OGGETTO: RENUALUE SUN 3 srl - Procedura di verifica di Assoggettabilità a VIA del progetto per la realizzazione di un impianto per la produzione di energia elettrica alimentato da fonti rinnovabili denominato "Gambulaga B" localizzato nel Comune di Portomaggiore (FE).

CONTRIBUTO/OSSERVAZIONI.

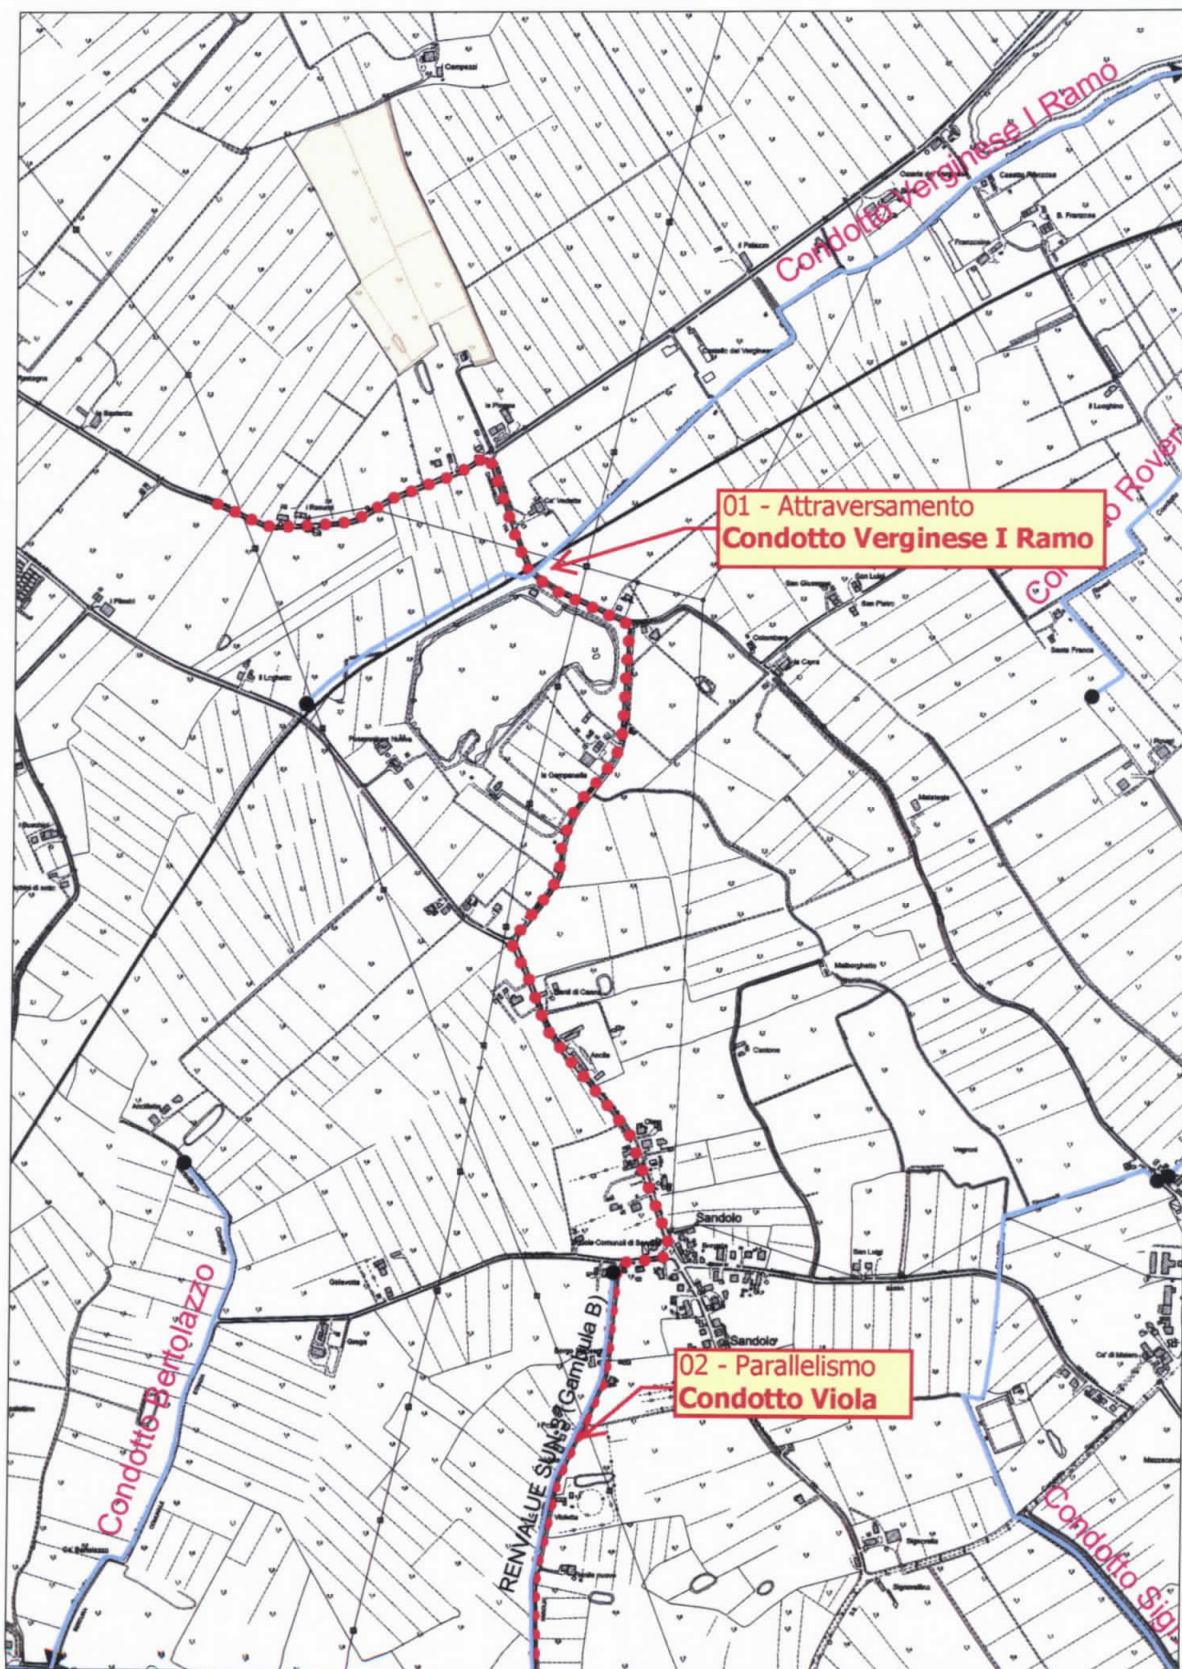
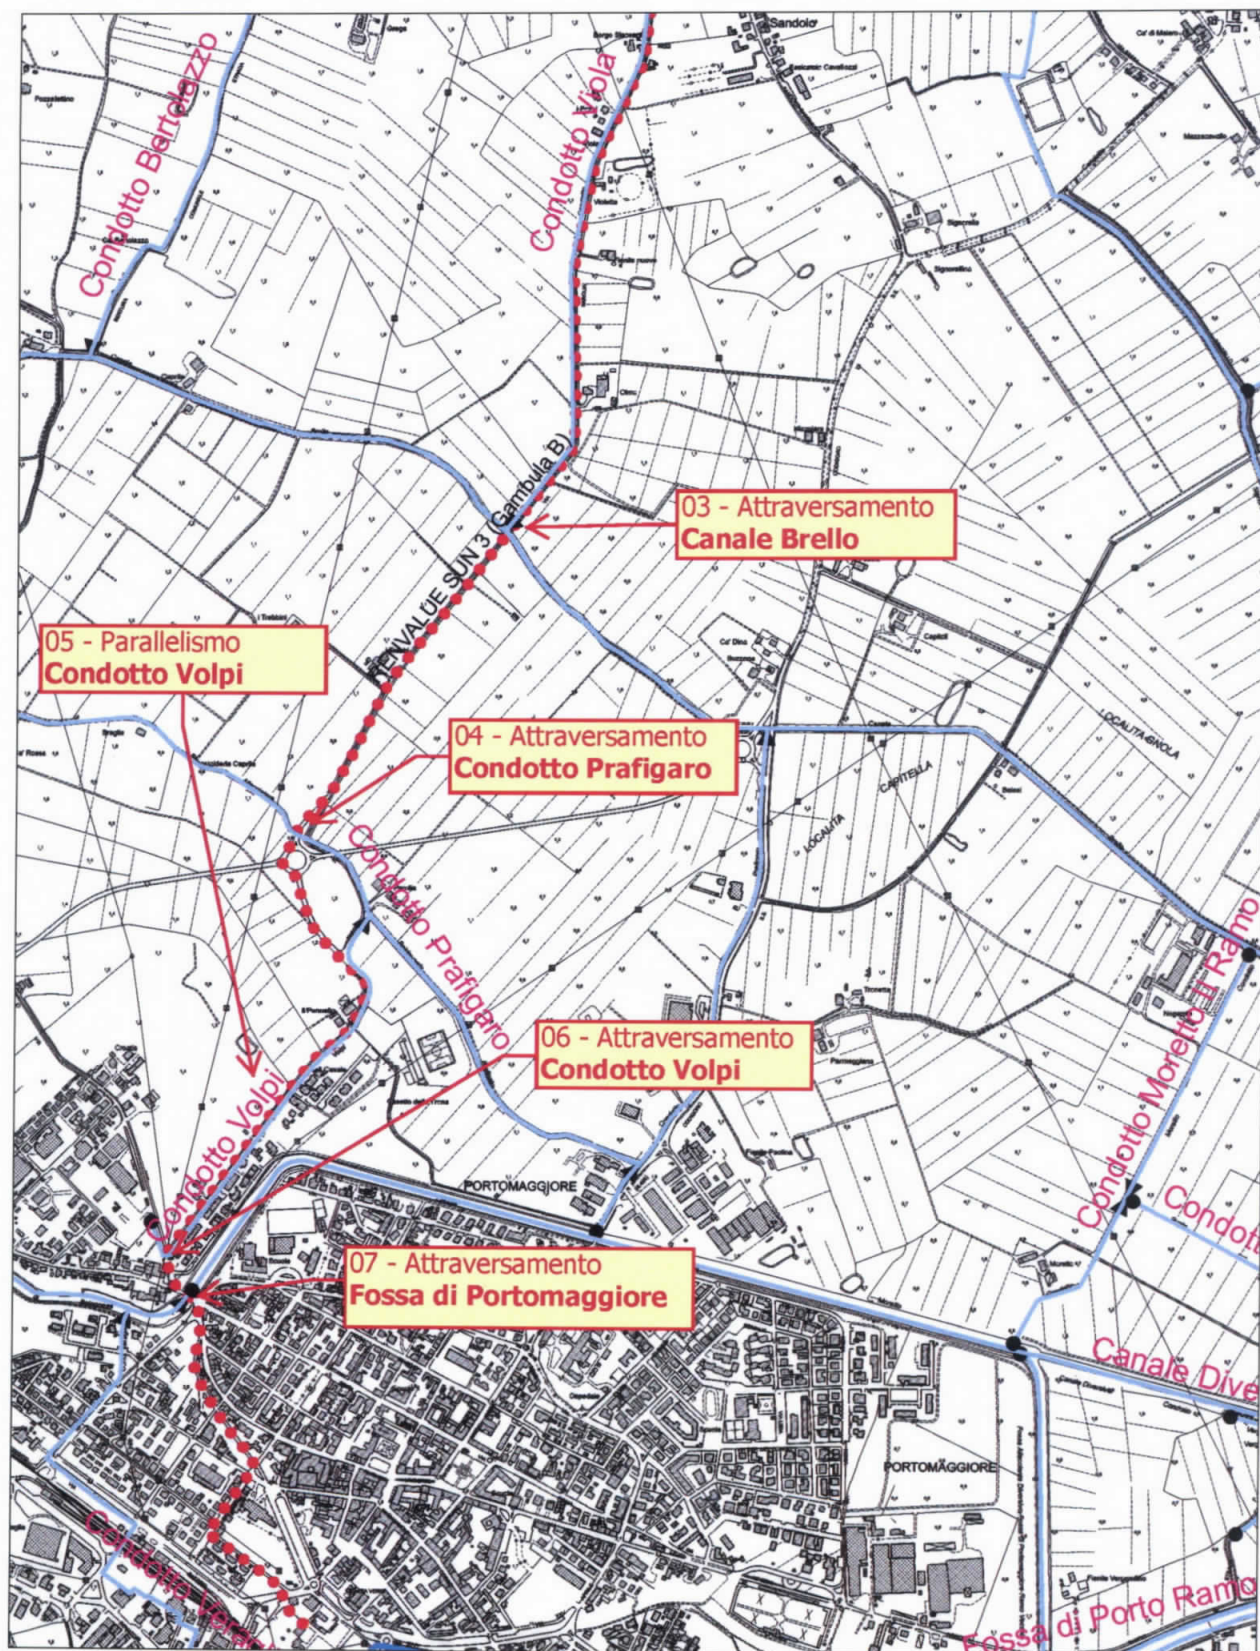
Dall'esame della documentazione inoltrata, si è potuto constatare che la linea di connessione prevista per il collegamento dell'impianto fotovoltaico in argomento alla RTN sarà realizzata mediante la posa di un cavidotto interrato della lunghezza complessiva di circa **6,5 Km**. Lungo tale percorso, detta linea andrà ad interferire con diverse linee idrauliche demaniali in gestione a questo Ente, di seguito elencate e raffigurate:

- 01 - Attraversamento CONDOTTO VERGINESE I RAMO
- 02 - Parallelismo CONDOTTO VIOLA
- 03 - Attraversamento CONDOTTO BRELLO
- 04 - Attraversamento CONDOTTO PRAFIGARO
- 05 - Parallelismo CONDOTTO VOLPI
- 06 - Attraversamento CONDOTTO VOLPI
- 07 - Attraversamento FOSSA DI PORTOMAGGIORE

Si precisa che l'autorizzazione di tutte le opere in attraversamento ed in parallelismo con la rete dei canali di bonifica è vincolata al rilascio, da parte del Consorzio, di apposito formale atto di concessione così come previsto dal R.D. 368 del 08/05/1904 e che le aree intestate al Demanio dello Stato per opere di bonifica non risultano di fatto espropriabili e non sono assoggettabili a servitù.

Tutte le opere che andranno ad interferire con i canali di bonifica, sia attraversamenti che parallelismi, dovranno essere progettate nel rispetto dei vincoli previsti dal Regolamento consorziale in materia di concessioni e potranno essere autorizzate da questo Ente previa presentazione di specifica domanda di concessione, da redigere su apposita modulistica scaricabile dal sito del Consorzio (www.bonificaferara.it), unitamente ad elaborati grafici opportunamente quotati con valori altimetrici riferiti a capisaldi consorziali e all'attestazione di pagamento delle spese istruttorie.

A tale scopo, in fase di progettazione, la Società dovrà prendere contatti con i tecnici consorziali competenti sul territorio, in modo da poter perfezionare la domanda di concessione ed individuare tutte le canalizzazioni effettivamente interessate dalla posa del cavidotto.

Si precisa che gli attraversamenti dei canali:

- se previsti in **subalveo**, dovranno rispettare una profondità minima di **5,00** m tra la sommità del cavidotto e la quota di fondo di progetto delle linee demaniali. Detta profondità potrà essere ridotta fino a metri **2,00** solo nel caso in cui la Ditta si impegni a rivestire le sponde e l'alveo del canale per uno sviluppo lineare di almeno metri 5,00 o nel caso in cui il tratto di canale interessato dall'attraversamento risulti già tominato o rivestito.

Nel caso di attraversamenti di ponti e di tominamenti di cui non si conoscono né la tipologia né le dimensioni dell'opera di fondazione, si prescrive, in via precauzionale, il mantenimento di una profondità minima non inferiore a metri **3,00** da riferire alla quota di scorrimento del manufatto;

- se si programma di operare sulla canalizzazione consorziale con scavi a cielo aperto, dovranno essere previste, già in fase di richiesta di concessione, tutte le opere provvisorie necessarie a garantire il corretto deflusso delle acque durante la fase di cantiere;
- se previsti **interrati** con sovrappasso in corrispondenza di tominamenti, dovrà essere mantenuta una distanza tra il cavidotto e l'estradosso della canna di almeno 20 cm;

Per i parallelismi interrati posizionati nella fascia di 10 m dal ciglio, dovrà essere mantenuta la seguente distanza:

- **4,00** m dal ciglio del canale, per i canali in trincea;
- **4,00** m dal piede esterno arginale, per i canali arginati;
- m. **0,00** <=> **4,00** m dal ciglio virtuale, per i canali tominati;
